1 趣旨

こども図書館再整備については、令和 4 年 1 2 月に策定した「広島市立図書館再整備方針」に基づき、施設の耐震化・長寿命化を図る改修工事とともに行うこども文化科学館のリニューアルに合わせて、その機能・サービス等の整備、充実を図ることとしており、この度、基本設計が完了したので報告する。

4 1階こども図書館専用エリアのレイアウト

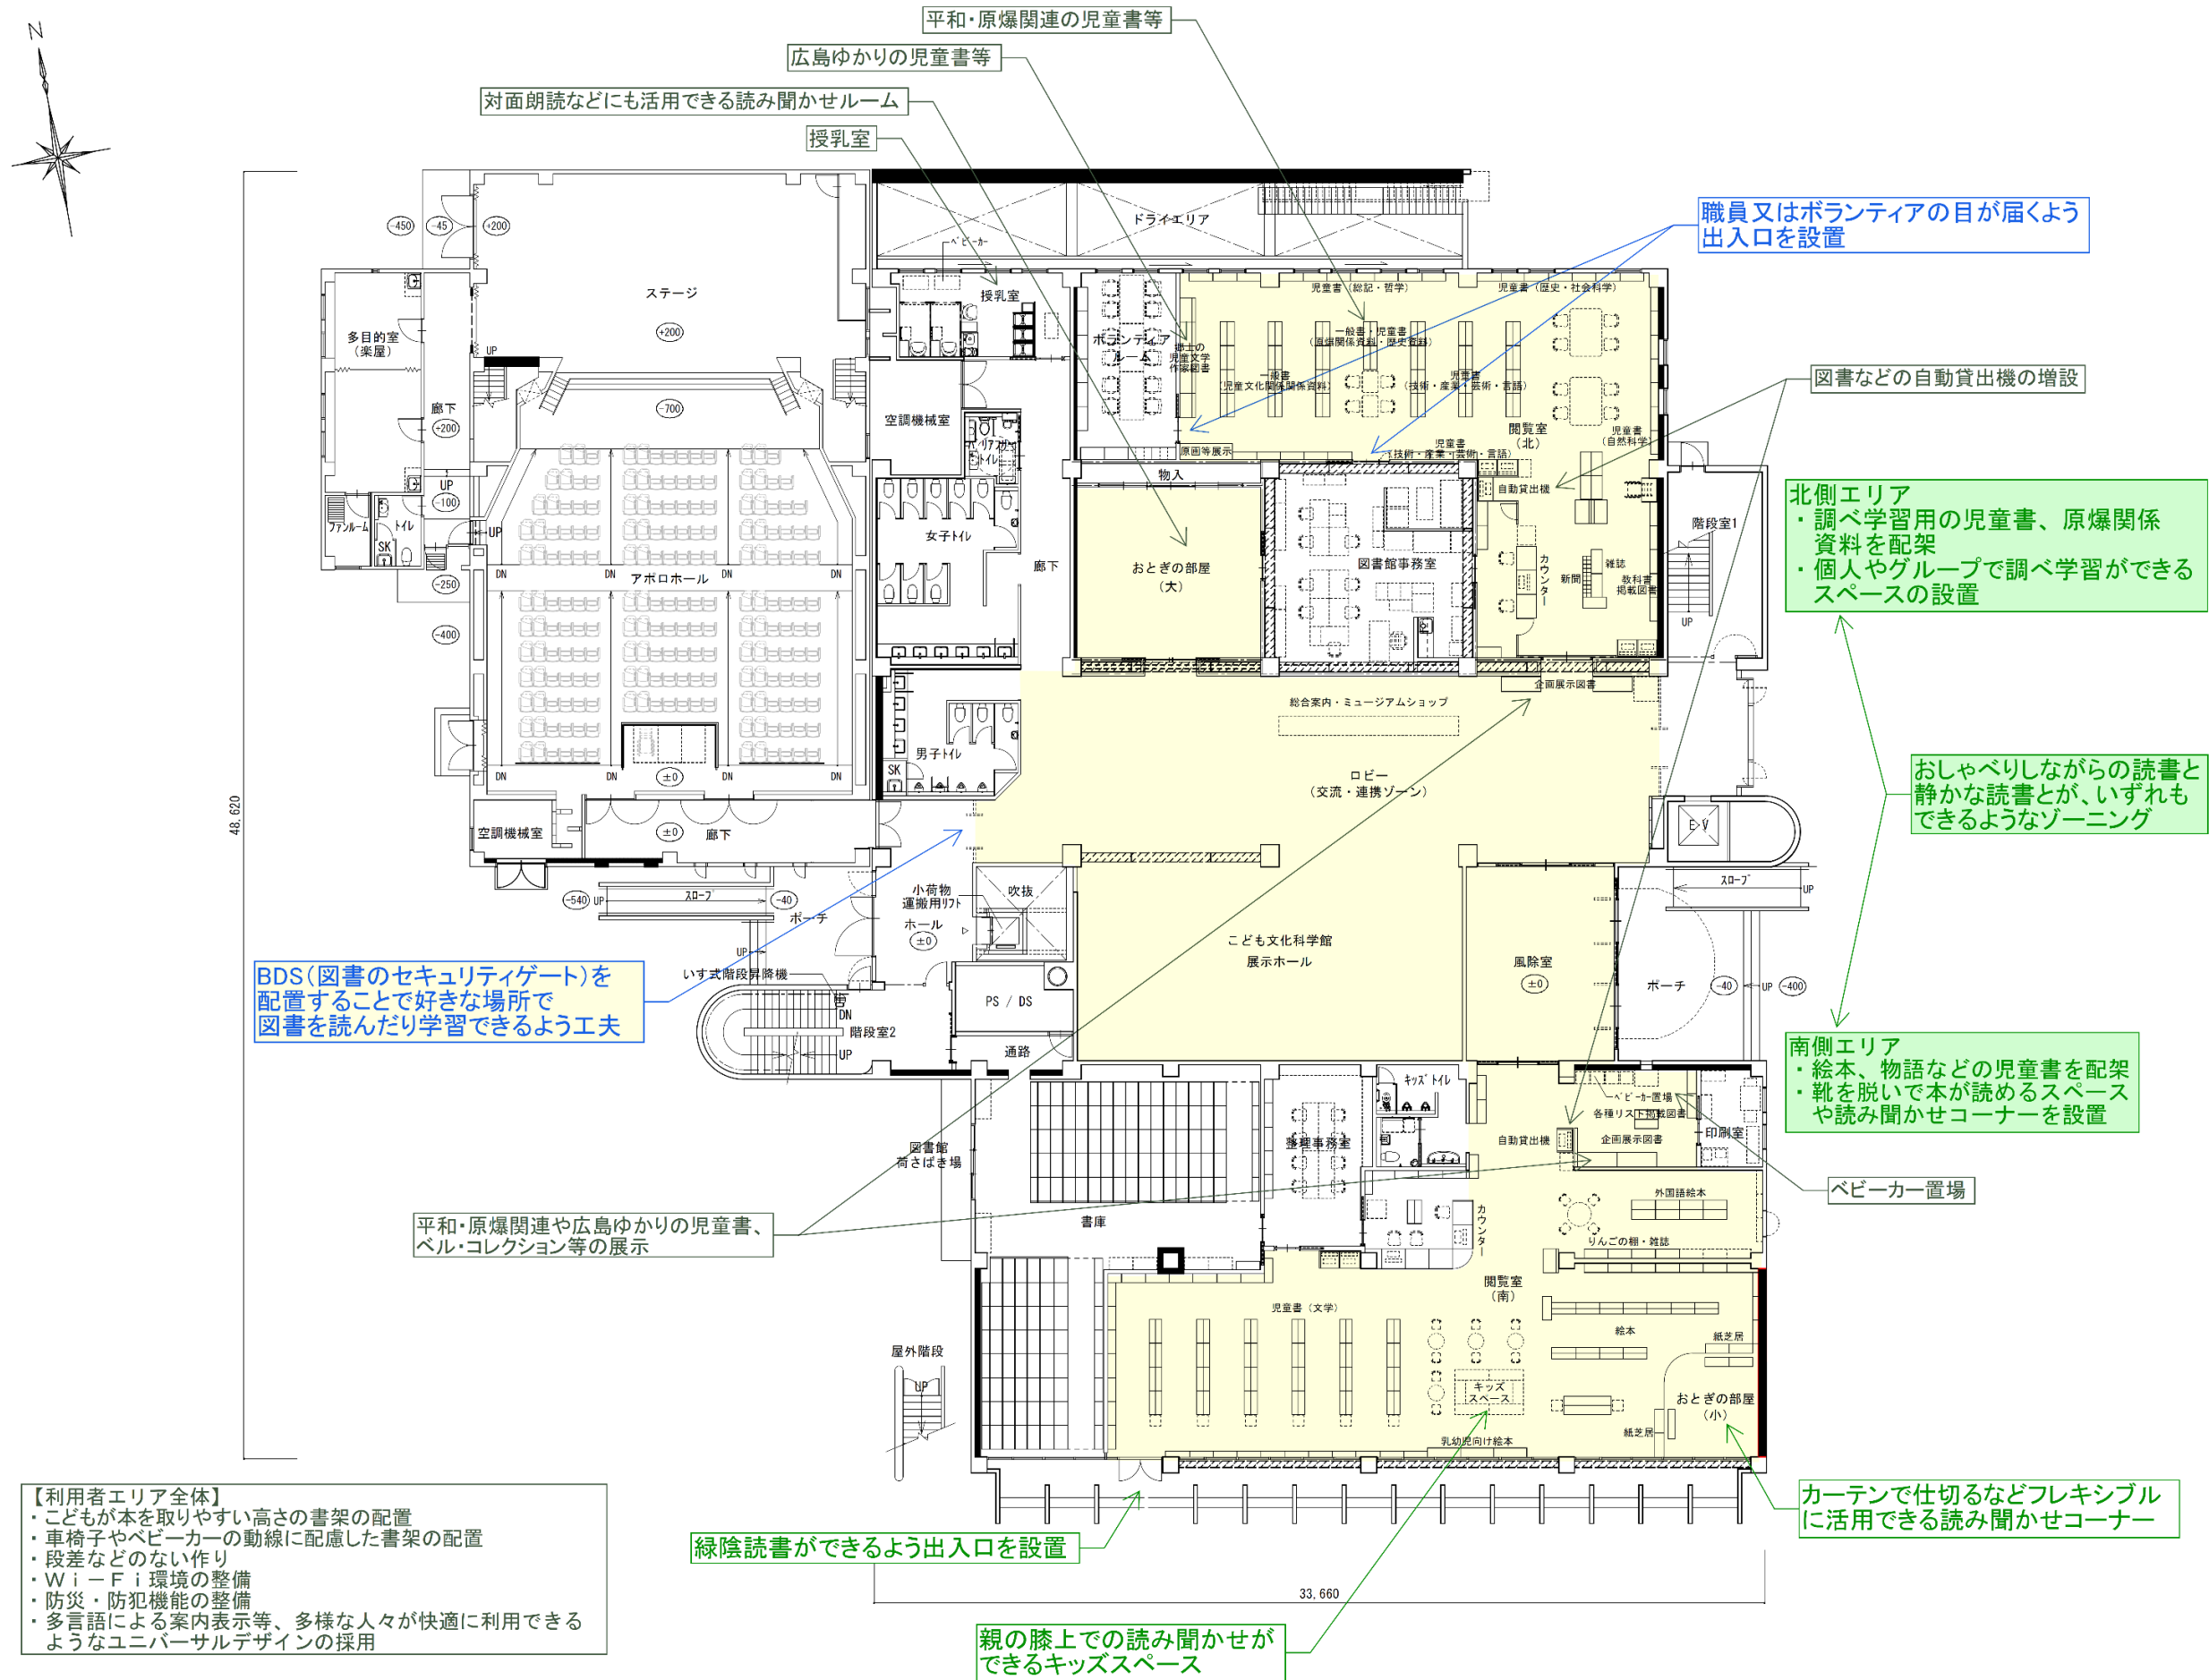
主な意見	対 応
書庫は、こどもの安全や職員の作業効率、資料の保全を考慮した配置としてほしい。	1階の書庫は、西側に配置することとし、図書整理作業に当たる職員の動線が閲覧室を経由しないようにした。
閲覧室の面積をできるだけ広く確保してほしい。	できるだけ広く閲覧室を確保できるよう、書架レイアウトの検討を行った。
予約受取コーナーは設置しないか、縮小してはどうか。	こども図書館における予約本の受取り状況を踏まえ、セルフ式の予約受取コーナーは設置せず、現状どおりカウンターで受取りを行う方針とした。
静かで落ち着いた雰囲気を確保してほしい。	読み聞かせなどを行う「おとぎの部屋」や調べ学習を行うエリアについて、それぞれ南北に分けて設置することとした。 なお、こども文化科学館の展示ホール正面の壁及び建具については、遮音性を考慮した設計とした。
北側の閲覧室は防犯を考慮した配置としてほしい。	図書館事務室やボランティアルームから直接行き来できるよう、出入口を設置することとした。

主な意見	対 応
トイレは数や仕様、配置をよく検討してほしい。	こども図書館内（南側エリア）にキッズトイレを設けることとした。 なお、1階トイレは、諸室の規模、用途から必要なトイレの数を算出した上で配置する設計とした。
職員の事務室について執務環境への配慮が必要ではないか。	図書館事務室は、職員の動線や実務状況を考慮し、閲覧室（北）のカウンターに隣接した位置に設置した。 整理事務室は、閲覧室（南）のカウンターに隣接し、西側の出入口（図書館荷さばき場）からの動線に配慮した位置に設置した。
